**Forum mondial de l'harmonisation
des Règlements concernant les véhicules**

127^e session

**Amendements aux Règlements sur les véhicules fonctionnant au gaz :
Règlement ONU n° 110 (Véhicules alimentés au GNC ou au GNL)****Proposition de complément 3 à la série 03 d'amendements
au Règlement ONU n° 110 (Véhicules alimentés au GNC
ou au GNL)****Communication de l'expert de l'European Association of Automotive
Suppliers***

Exemple 1

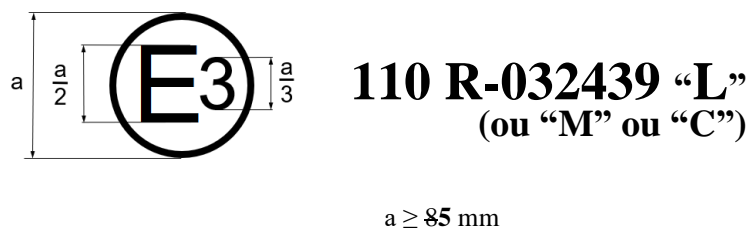
La marque d'homologation ci-dessus, apposée sur un organe GNC ou GNL, indique que cet organe a été homologué en Italie (E 3), en application du Règlement ONU n° 110, sous le numéro d'homologation 032439. Les deux premiers chiffres de ce numéro indiquent que l'homologation a été délivrée conformément aux dispositions du Règlement ONU n° 110 tel que modifié par la série 03 d'amendements.

Exemple 2

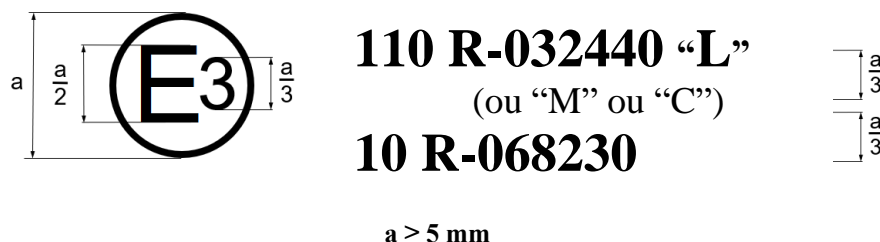
(Voir le paragraphe 7.4.3 du présent Règlement)

La marque d'homologation ci-dessus, apposée sur un organe GNC ou GNL, indique que cet organe a été homologué en Italie (E 3), en application du Règlement ONU n° 110, sous le numéro d'homologation 032440, et en application du Règlement ONU n° 10, sous le numéro d'homologation 068230. Les deux premiers chiffres du premier numéro indiquent que l'homologation a été délivrée conformément aux dispositions du Règlement ONU n° 110 tel que modifié par la série 03 d'amendements.

Les deux premiers chiffres du second numéro indiquent que l’homologation a été délivrée conformément aux dispositions du Règlement ONU n° 10 tel que modifié par la série 06 d’amendements. ».
